Modulo per la presentazione delle osservazioni per i piani/programmi/progetti sottoposti a procedimenti di valutazione ambientale di competenza statale

ID: Codice procedura (ID_VIP/ID_MATTM): 12691

“Progetto di un impianto eolico denominato “Pitigliano” ubicato nei comuni di Pitigliano (GR) e Sorano (GR) costituito da 20 (venti) aerogeneratori di potenza nominale 7,0 MW per un totale di 140,0 MW con relative opere connesse ed infrastrutture indispensabili”

TESTO DELLE OSSERVAZIONI

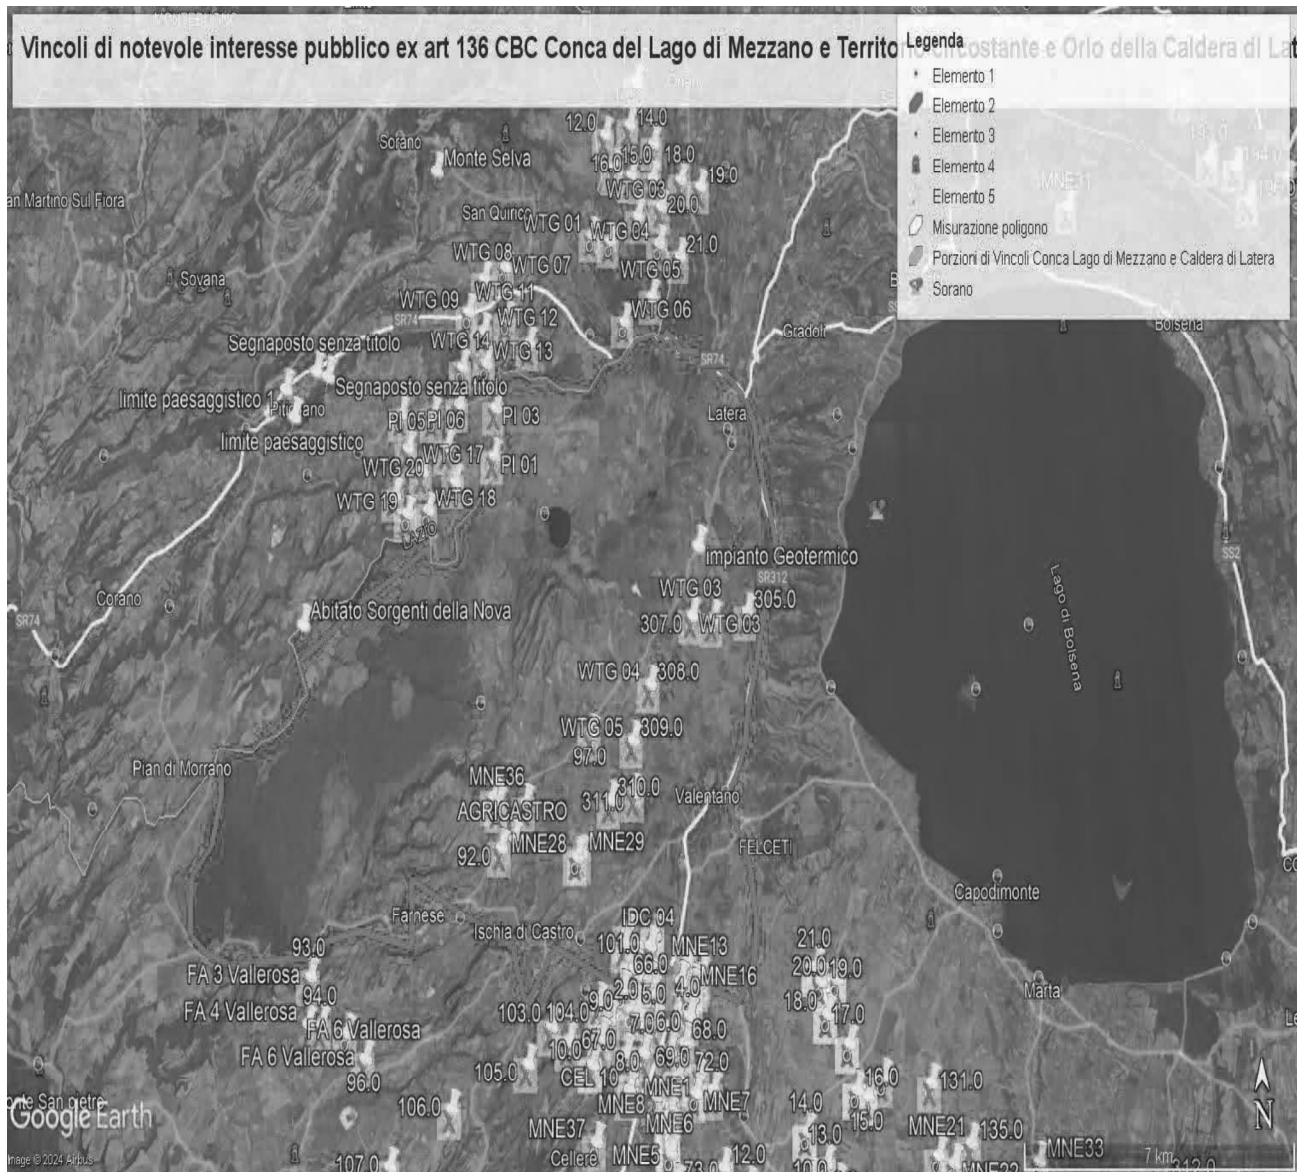
Si ricorda inoltre che il Vincolo dell'Orlo della Caldera di Latera ha cucito insieme i due vincoli enunciati e già esistenti della Conca del Lago di Bolsena (D.M. 24.10.1960 e D.M. 22.05.1985) e la Conca del lago di Mezzano e territorio circostante (DM 22.05.1976 "Conca del Lago di Mezzano e territorio circostante" e DM 22.05.1984 "Selva del Lamone") testimoniando, se ce ne fosse stato ancora bisogno, il notevole pregio paesaggistico di tutta l'area. Pregio paesaggistico arricchito dal valore naturalistico della confinante Riserva Naturale regionale "Selva del Lamone" con la sua Area Contigua e i vari siti Natura 2000 e le due aree di importanza internazionale per gli uccelli, IBA 099 Lago di Bolsena e la 012 Selva del Lamone. Inoltre, si segnala anche l'impatto sulle tradizioni agroalimentari con la zona DOC vino bianco di Pitigliano, del Pecorino Toscano DOP, dell'olio extravergine di oliva DOP Canino, la Lenticchia di Onano, il vino "Aleatico" e il fagiolo del Purgatorio di Gradoli e altri pregiati prodotti tipici locali del Biodistretto del Lago di Bolsena che comprende anche i Comuni laziali interessati dall'impianto industriale.

ad impattare sul territorio e sulle economie di cinque Comuni del Lazio (Farnese, Onano, Latera, Valentano, Grotte di Castro e Gradoli) si trova nelle fasce di rispetto dei Beni di notevole interesse pubblico come si è evidenziate nelle Osservazioni precedenti e crea degli impatti negativi anche sui beni naturalistici come verrà dettagliato nell'Osservazione relativa alla Vinca. Inoltre, andrebbe a sommarsi al già enorme cumulo di impianti eolici e fotovoltaici e geotermici che creano una elevata criticità ambientale nella provincia di Viterbo e interferiscono anche con il territorio toscano come si può vedere dalle varie immagini dell'Allegato n. 1.

IMMAGINE n. 2 Impianto eolico industriale “Pitigliano” e distanze aerogeneratori dai Vincoli della Conca del Lago di Mezzano...

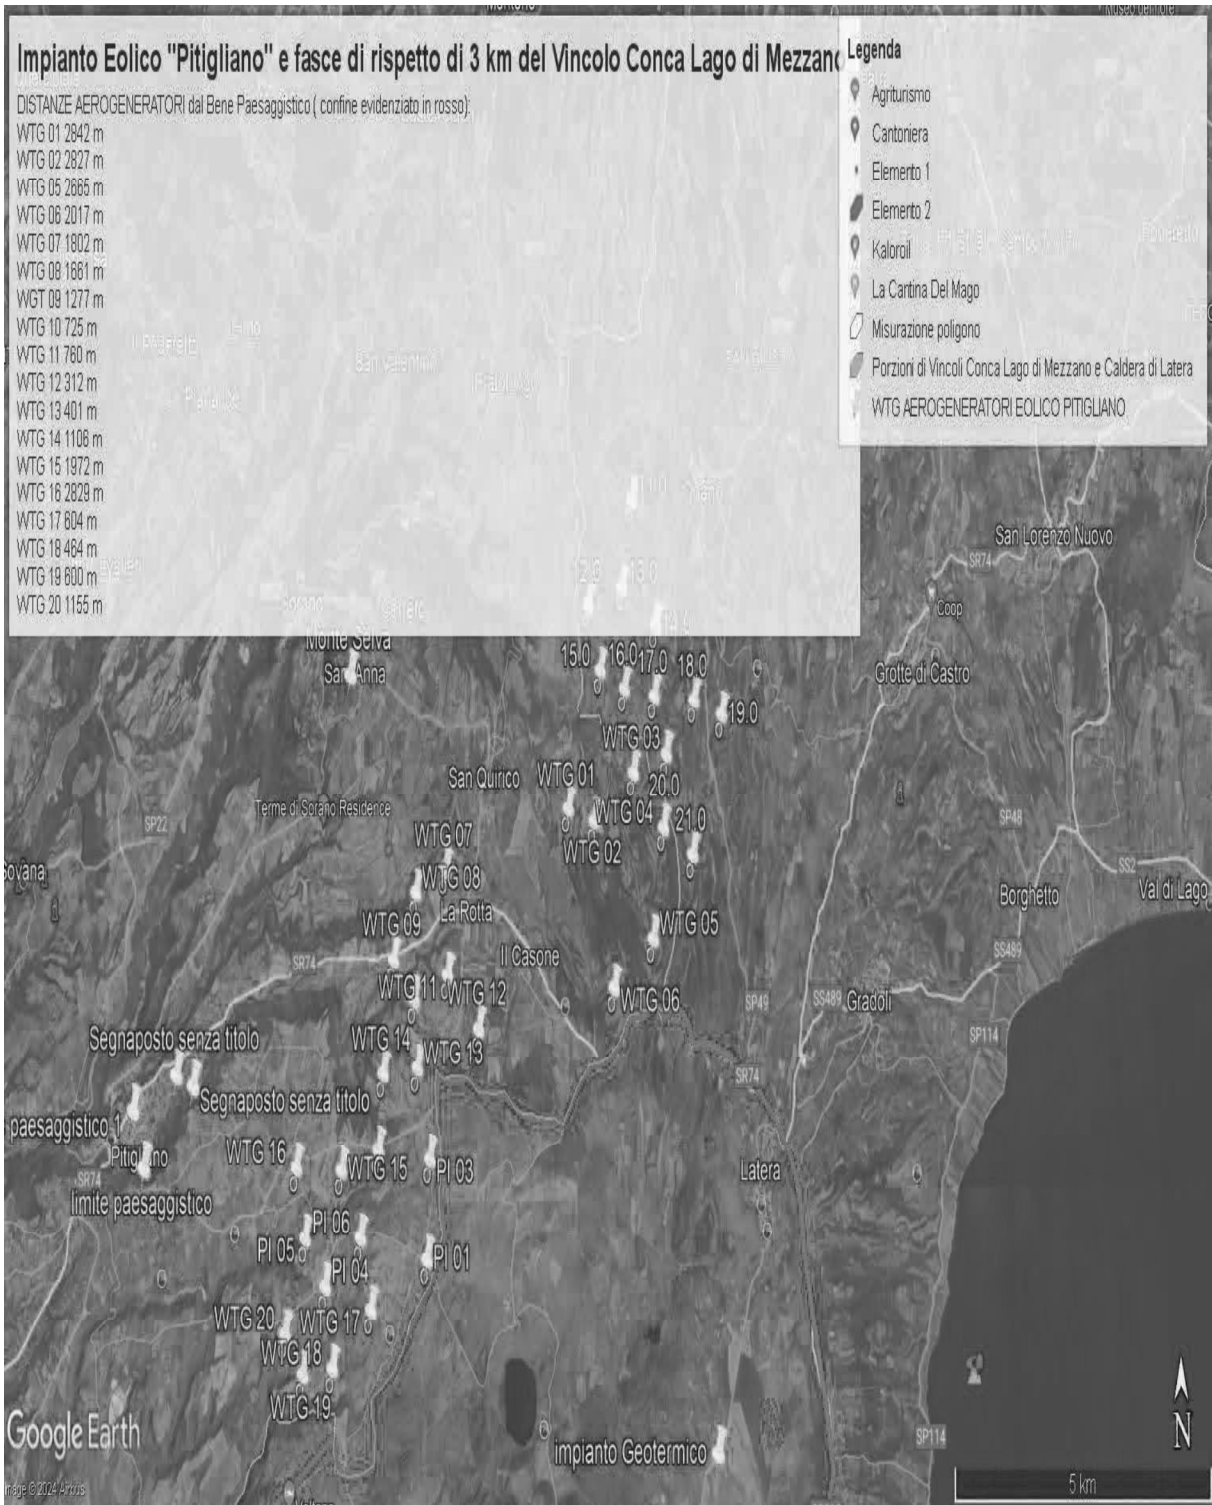
Come è illustrato nell'immagine si ribadisce che l'impianto industriale "Pitigliano" ricade completamente all'interno delle fasce di rispetto dei due vincoli di notevole

interesse pubblico e lambisce quelle di un terzo vincolo e quindi come affermato dal Consiglio di Stato nelle sentenze citate, l'impianto è insediato in area non idonea ai sensi dell'art. 20 comma 8 lettera c quater del D.Lgs. n. 199/2021 e ss.mm.ii al contrario di quanto sostiene la proponente.

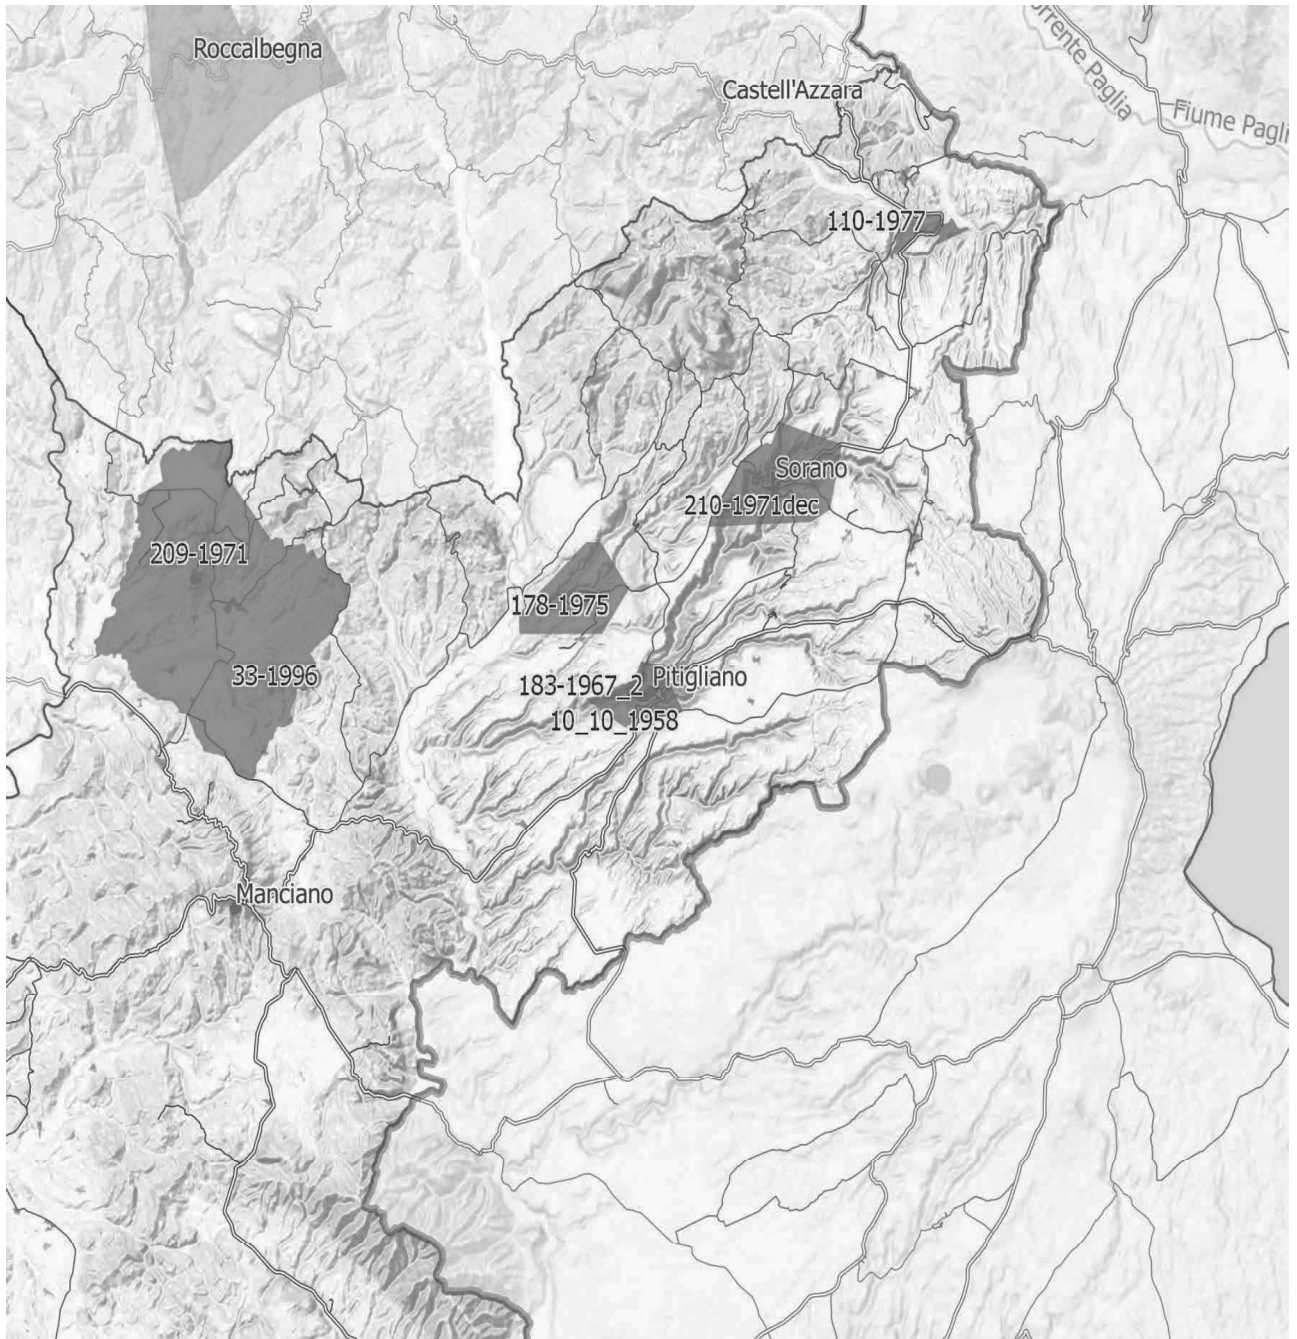
Inoltre, come sostiene la Proponente parte dell'impianto si verrebbe a trovare a 3,5 km dal centro abitato di Sorano. Infatti, tre degli aerogeneratori WTG 08, 09, 10 sono addirittura all'interno delle fasce di rispetto dei 3 km del suo vincolo paesaggistico di notevole interesse pubblico ex art 136 del CBC. Si evidenzia che così si crea

un'ulteriore incompatibilità con la tutela del Paesaggio.

IMMAGINE n 5. Mappa eolici elaborata dall'Associazione Amici della Terra. La mappa evidenzia il cumulo degli impianti tra Lazio e Toscana.

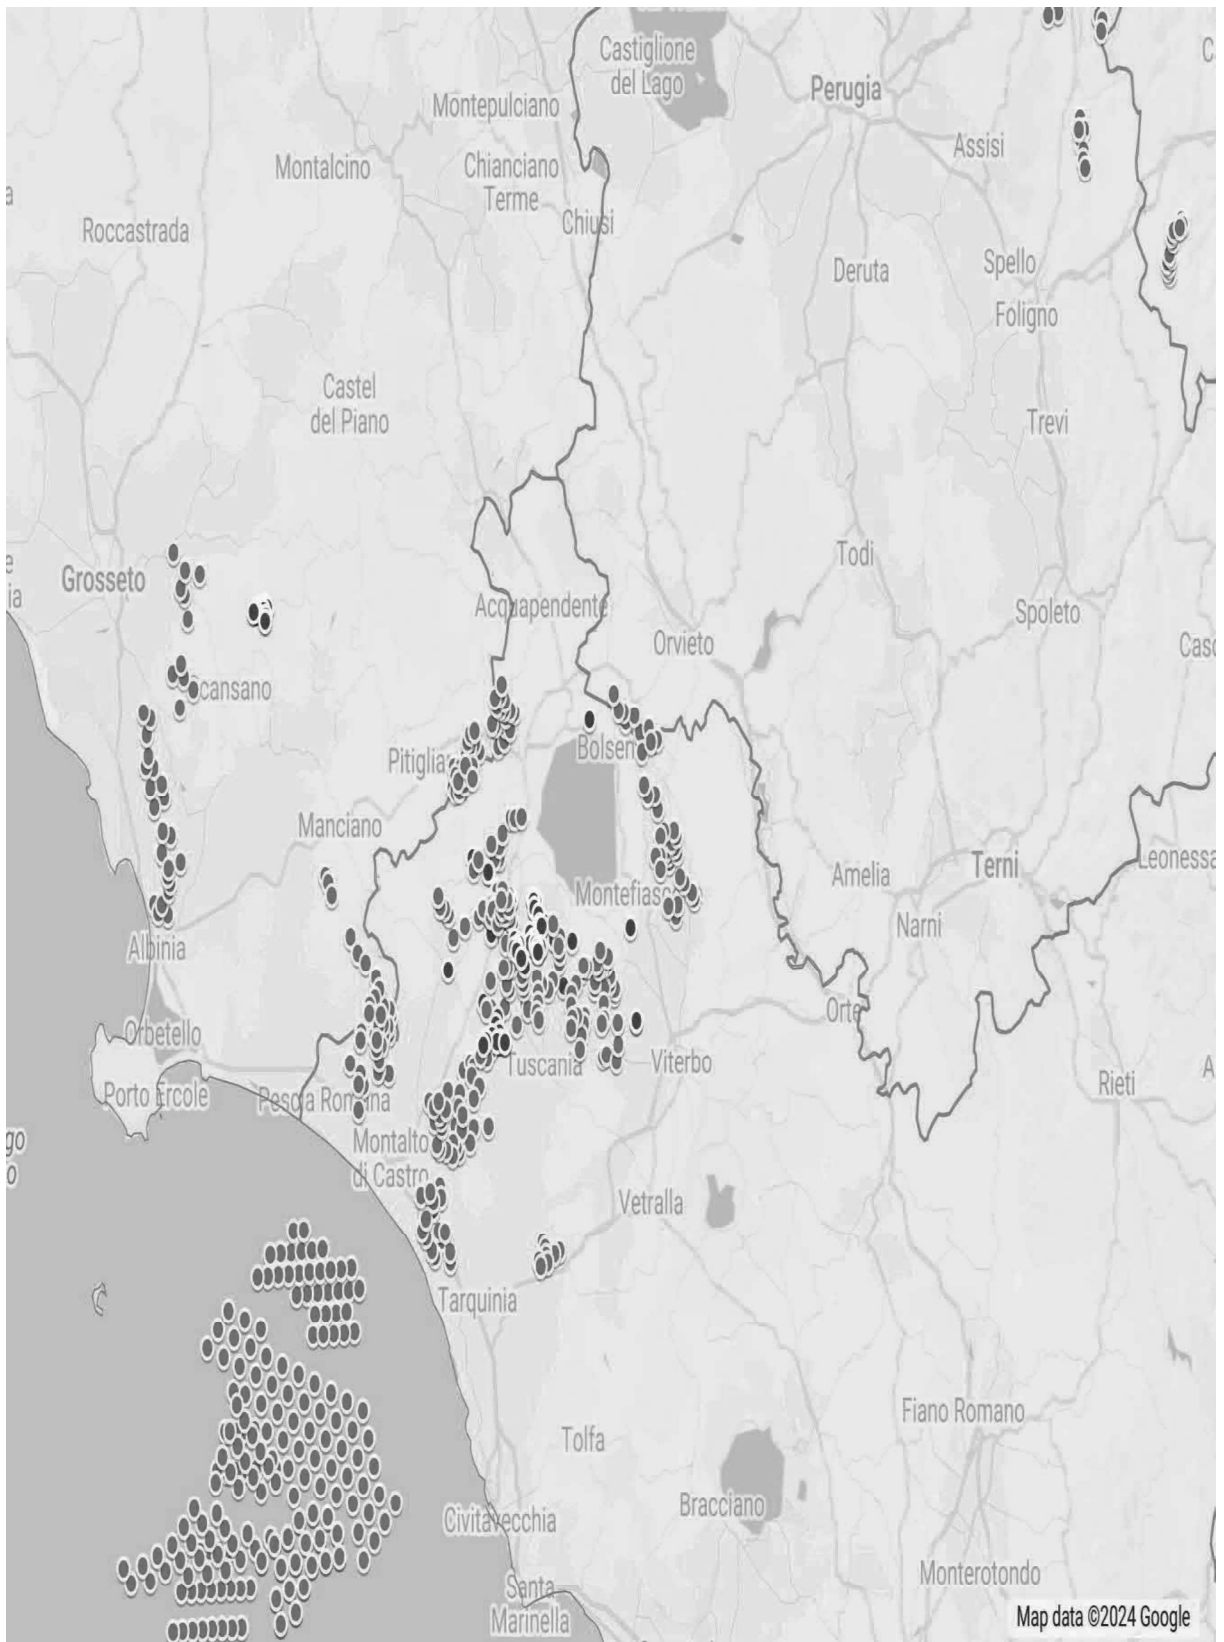
Riguardo al cumulo degli impianti FER, le mappe prodotte dalla proponente riguardano, come già evidenziato, soltanto una parte molto piccola degli impianti FER dell'area intermedia e vasta e in particolare di quelli eolici che contribuiscono a creare un notevole cumulo e la saturazione del territorio tosco laziale. Riguardo al cumulo dei soli impianti eolici si riporta la mappa dell'intervisibilità degli impianti eolici elaborata dall'Associazione nazionale “Amici della Terra”.

Se agli impianti eolici rappresentati qui sopra che non comprendono sia l'impianto eolico Pitigliano e le altre 14 pale del progetto eolico in verifica amministrativa sempre nel territorio di Pitigliano si aggiungono i migliaia di ettari (7000 fin'ora) di territorio occupato dagli impianti fotovoltaici e agrivoltaici e dalle altre tipologie appare chiaro il numero spropositato degli impianti FER nella bassa toscana e nella Tuscia.
